项目名称 开元壹号60#地块 子项名称 商务公寓楼 专业 电气

更改原因：根据建筑提资，电气相应修改。

地下一层、地下二层局部电气平面图 1:100

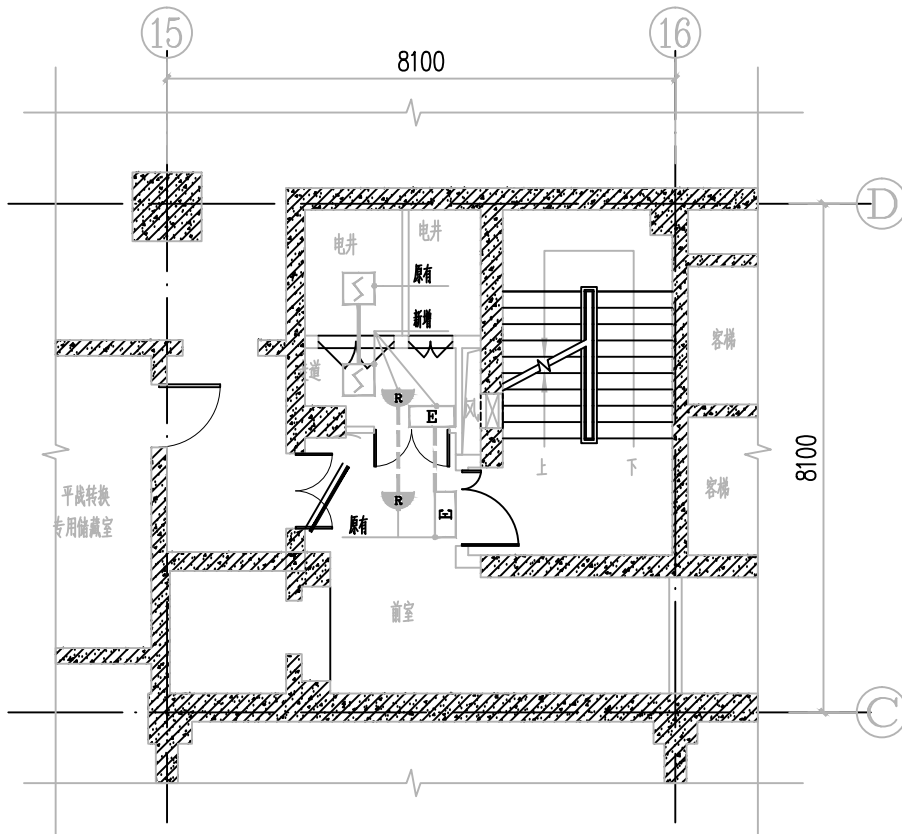
1、地下一层、地下二层 15~16 轴 /C~D 轴之间管井与前室之间增加防火隔墙和乙级防火门，走道相应内增加疏散

照明、安全出口标志灯、感烟探测器，线路均引自临近已有设备，如下图所示：
